КОРОНКИ ТВЕРДОСПЛАВНЫЕ
ДЛЯ КОЛОНКОВОГО БУРЕНИЯ ПОРОД
СРЕДНЕЙ ТВЕРДОСТИ

ГОСТ 11108—70

Изменение № 1

Изменение № 2 ГОСТ 11108—70 Коронки твердосплавные для колонкового бурения пород средней твердости

Черт. 1

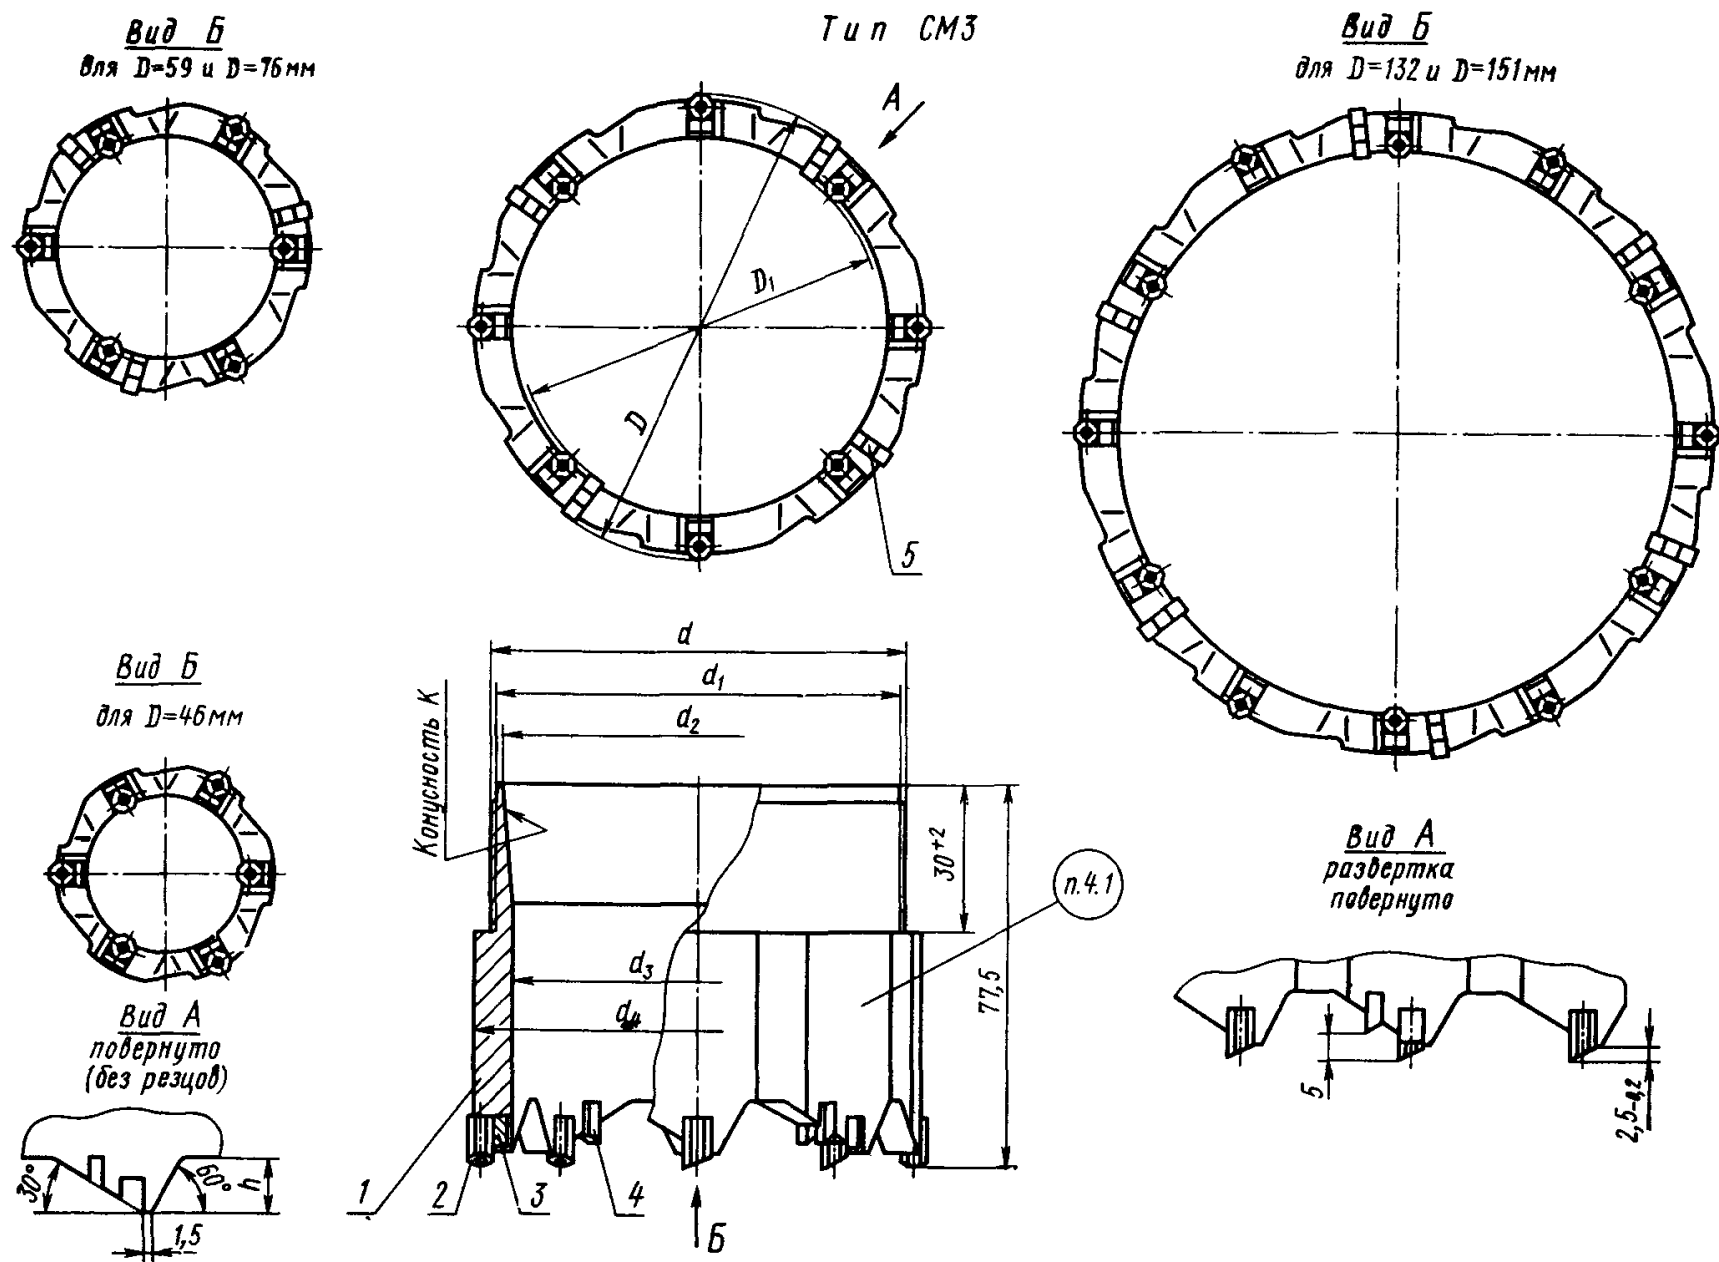
Пункт 1.3. Чертеж 1. Вид А. Заменен размер:
2,5_{-0,2} на 2,5_{-0,5}.

Черт. 2

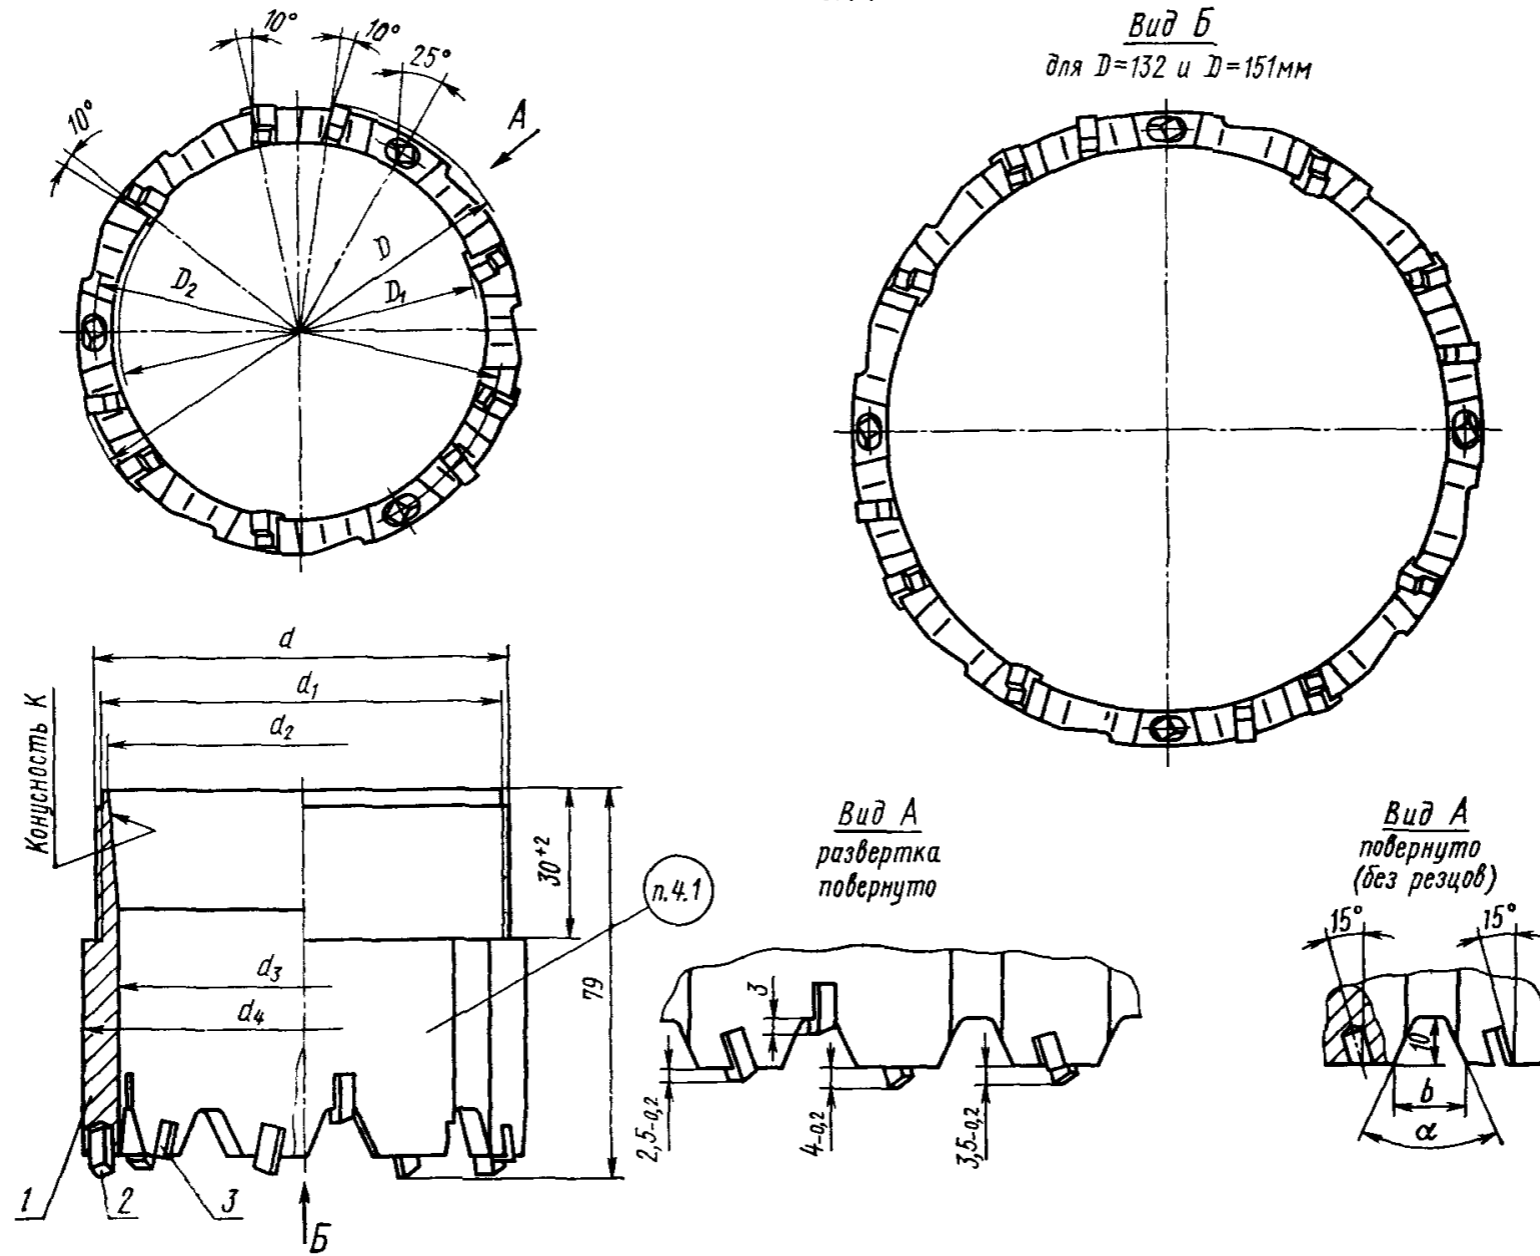
Пункт 1.3. Чертеж 2. Вид А. Заменены размеры:

2,5_{-0,2} на 2,5_{-0,5}

4_{-0,2} на 4_{-0,5}

3,5_{-0,2} на 3,5_{-0,5}.

Чертежи 2—4, 9. Вид А. Заменить размеры: $2,5_{-0,5}$ на $2,5 \pm 0,3$; $4_{-0,5}$ на $4 \pm 0,3$; $3,5_{-0,5}$ на $3,5 \pm 0,3$; $1,5_{-0,5}$ на $1,5 \pm 0,3$; $2,0_{-0,5}$ на $2,0 \pm 0,3$; $2,5_{-0,5}$ на $2,5 \pm 0,3$; $2,5_{-0,7}$ на $2,5 \pm 0,35$; $3,5_{-0,7}$ на $3,5 \pm 0,35$.

Черт. 3

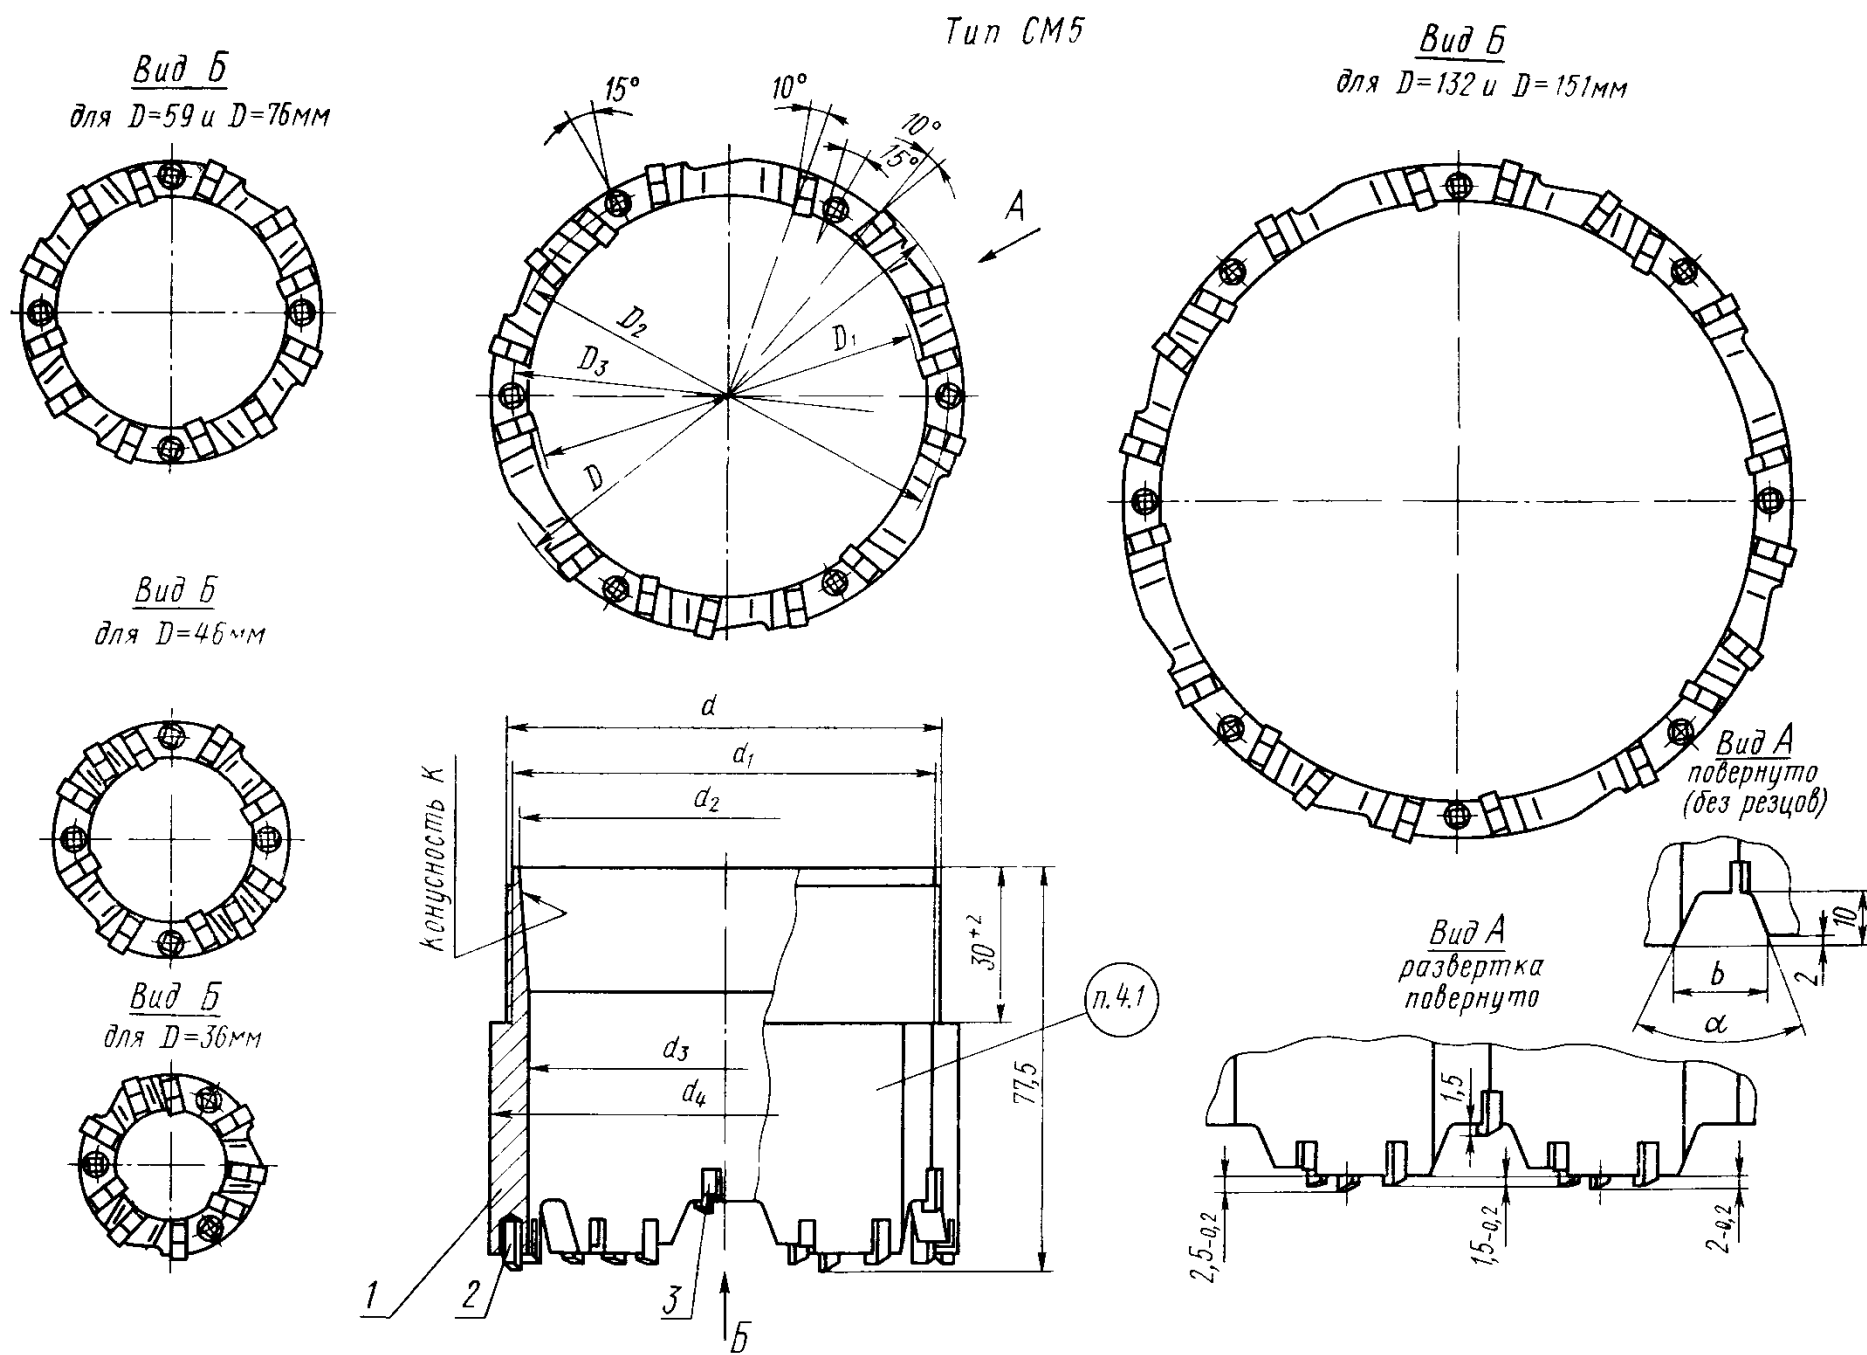
Пункт 1.3. Чертеж 3. Вид А. Заменены размеры:

1,5_{-0,2} на 1,5_{-0,5}

2_{-0,2} на 2_{-0,5}

2,5_{-0,2} на 2,5_{-0,5}.

Черт. 4

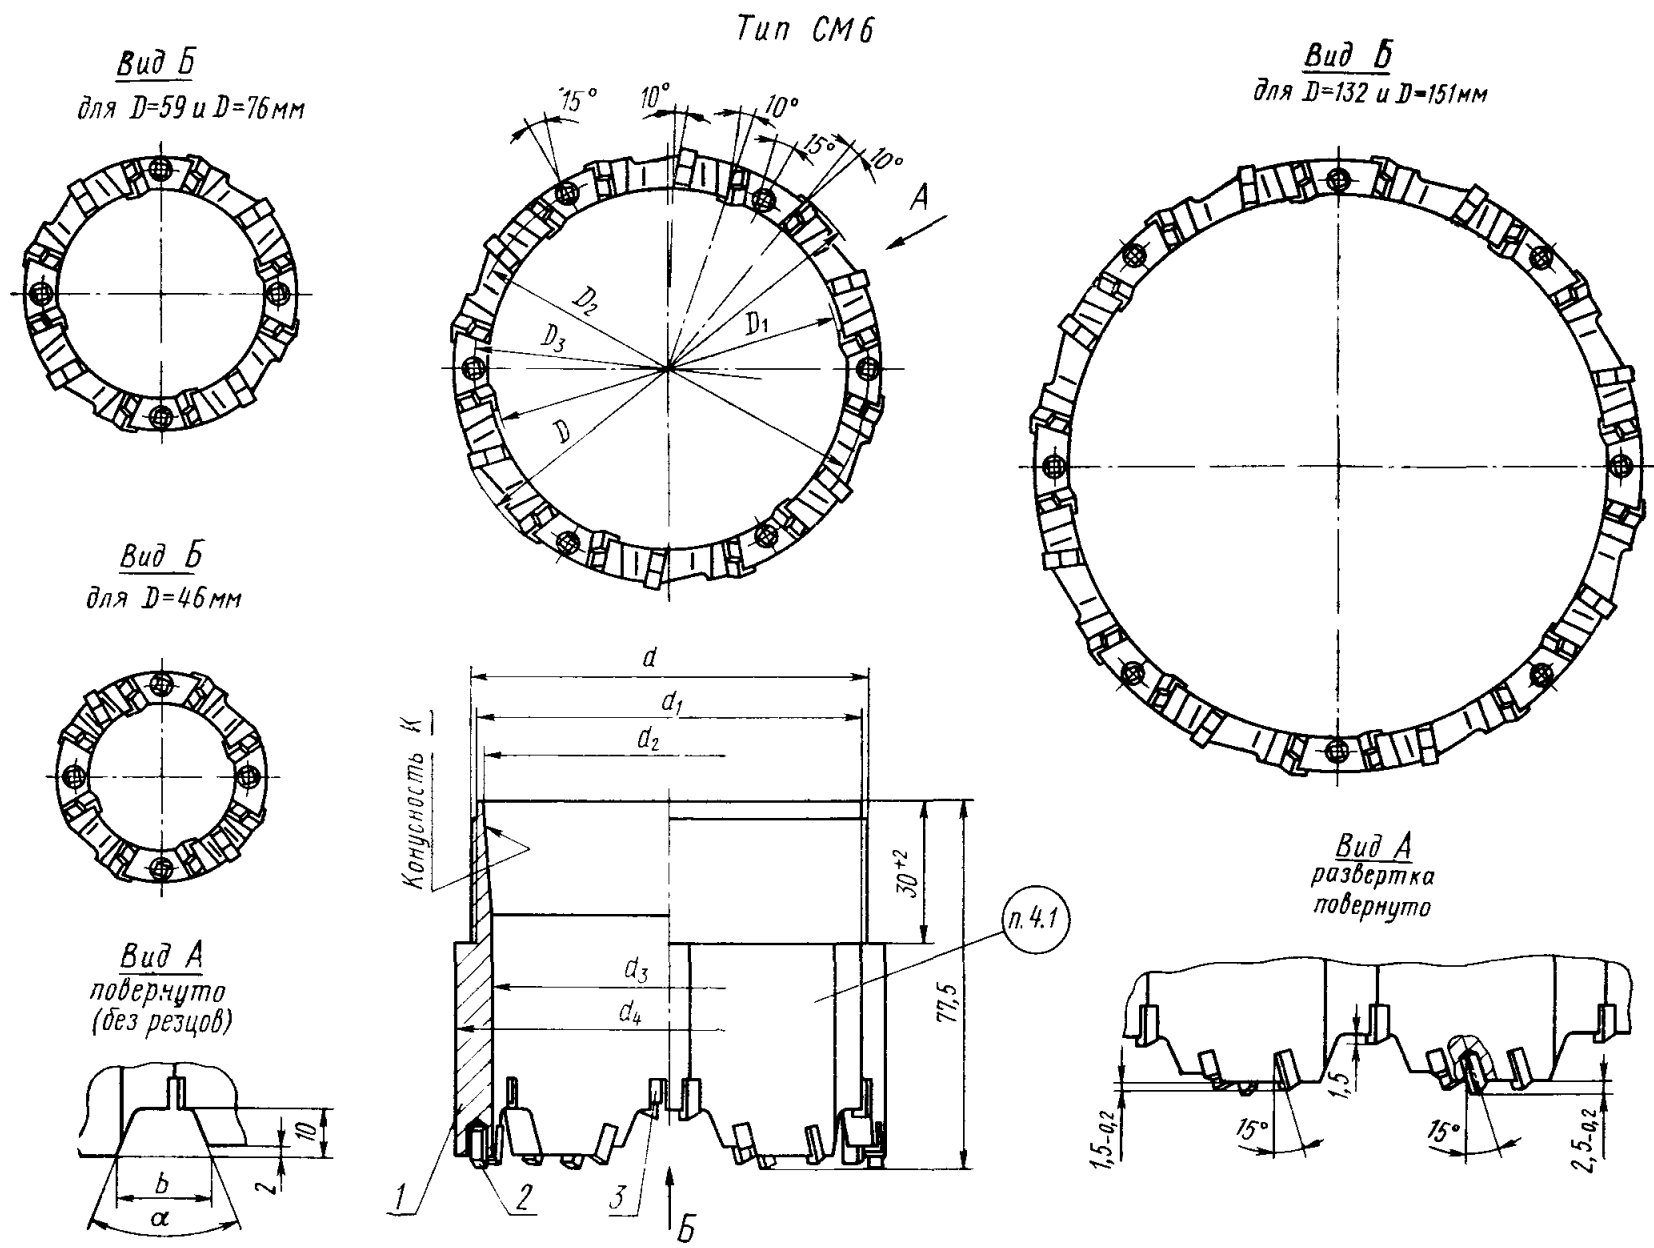
Пункт 1.3. Чертеж 4. Вид А. Заменены размеры:

1,5_{-0,2} на 1,5_{-0,5}

2,5_{-0,2} на 2,5_{-0,5}.

Черт. 5

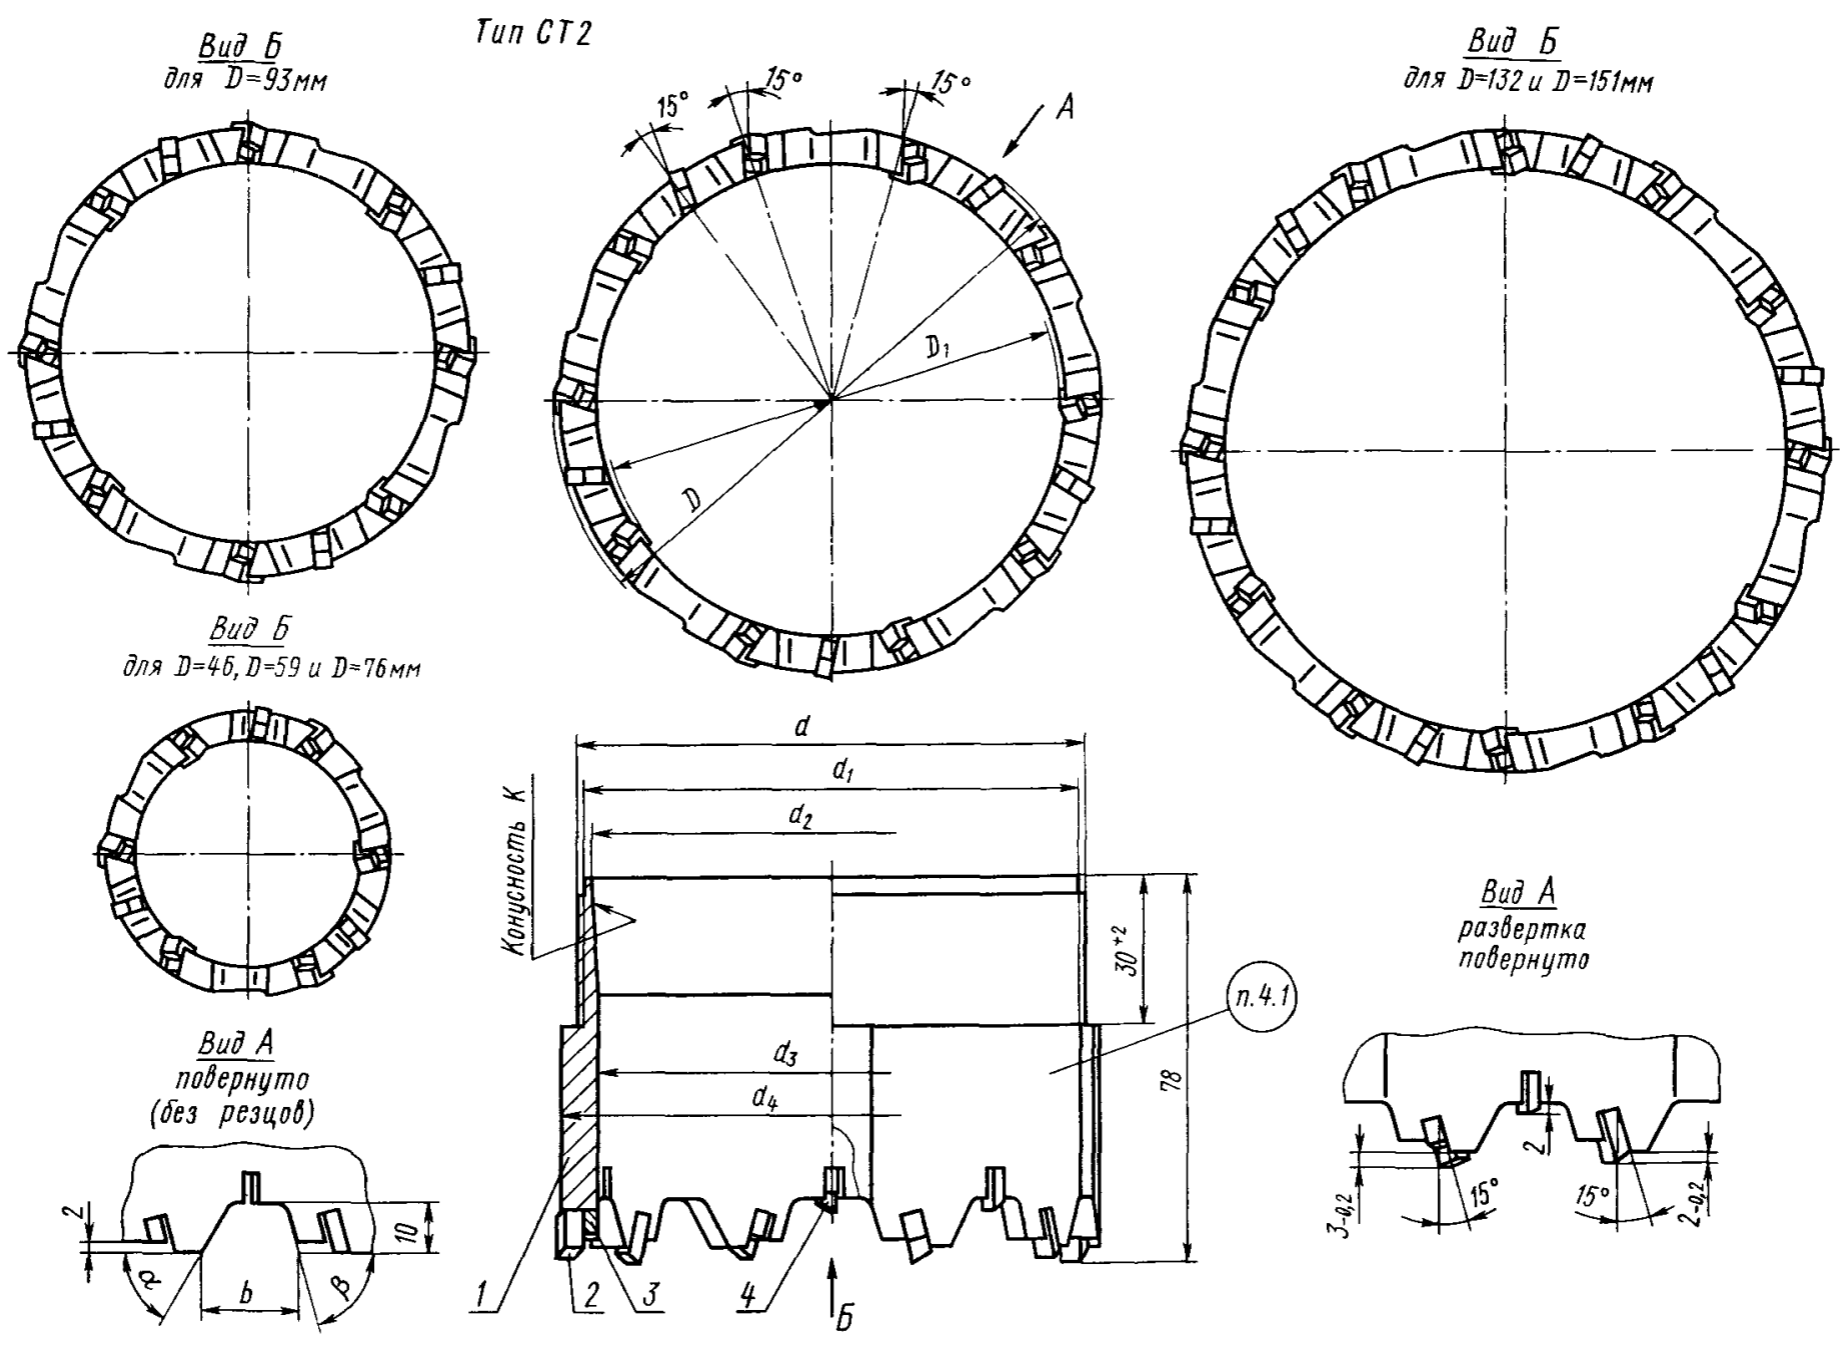
Пункт 1.3. Чертеж 5. Вид А. Заменены размеры:

2_{-0,2} на 2_{-0,5}

3_{-0,2} на 3_{-0,5}.

чертежи 5 и 6, таблицы 5 и 6 исключить.
